ДРУГА ИЗМЕНА

КОНКУРСНЕ ДОКУМЕНТАЦИЈЕ

„ЧАУРЕ ЗА УТИСКИВАЊЕ”

ЈАВНА НАБАВКА БР. **ЈН/4000/0768/2019** (ЈАНА број 2416/2019)

Hydraulic Adapter Sleeve OH 241/530H

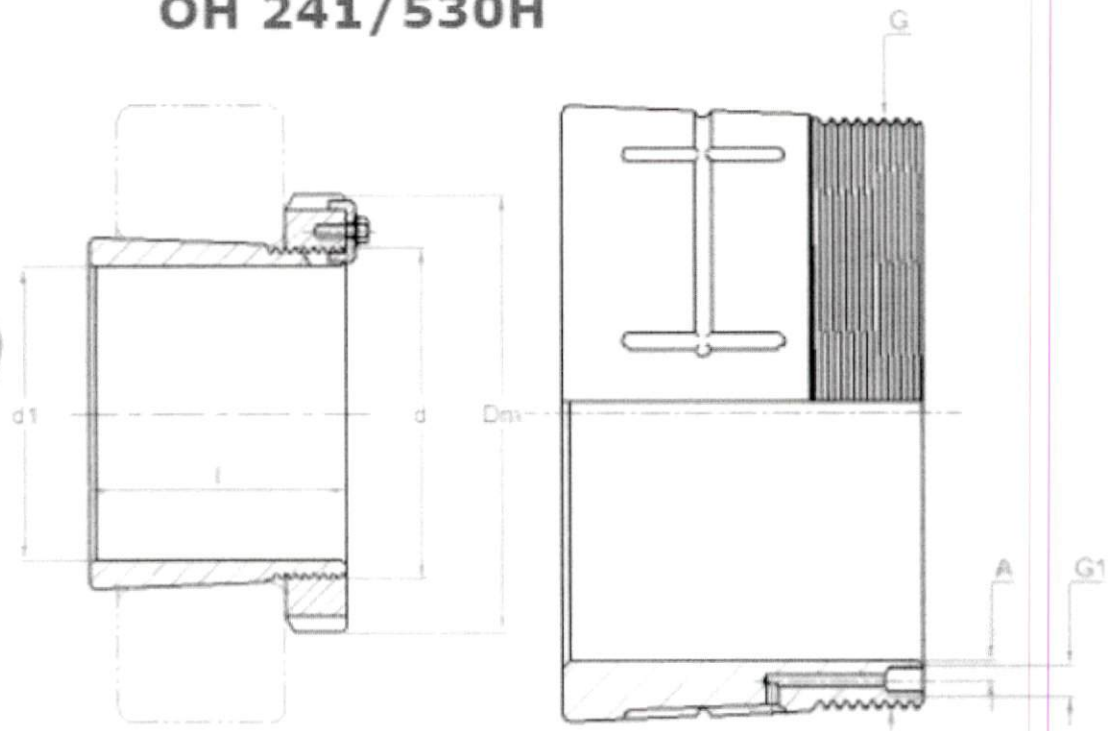
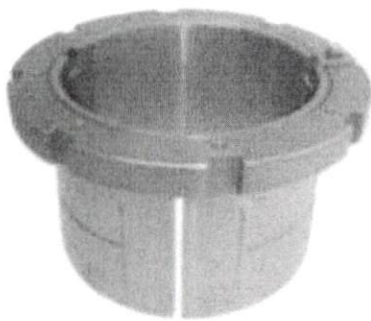
https://www.bgl.com.br/catalogo_eletronico/enus/buchafixhid/oh_241_530h.html
за Hilznu OH 241/530H

d1: 500 mm	Shaft Measurements
d: 530 mm	Bearing ID
G: Tr 530x6 mm	Nominal Thread
l: 440 mm	Length
Dm: 670 mm	Nut OD
A: 5.6 mm	
G1: M8	Injection Hole Thread

Withdrawal Nut HMLL 148T

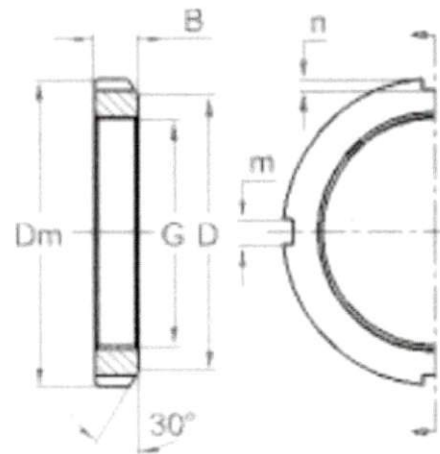
2. Извод са сајта: https://www.bgl.com.br/catalogo_eletronico/enus/porca/hmll_148t.html
за Navrtku HMLL 148T

G:	Tr 740x7	Nominal Thread
Dm:	840 mm	Outer Diameter
B:	55 mm	Thickness
D:	800 mm	Chamfer Diameter
m:	40 mm	Slot Width
n:	20 mm	Slot Depth
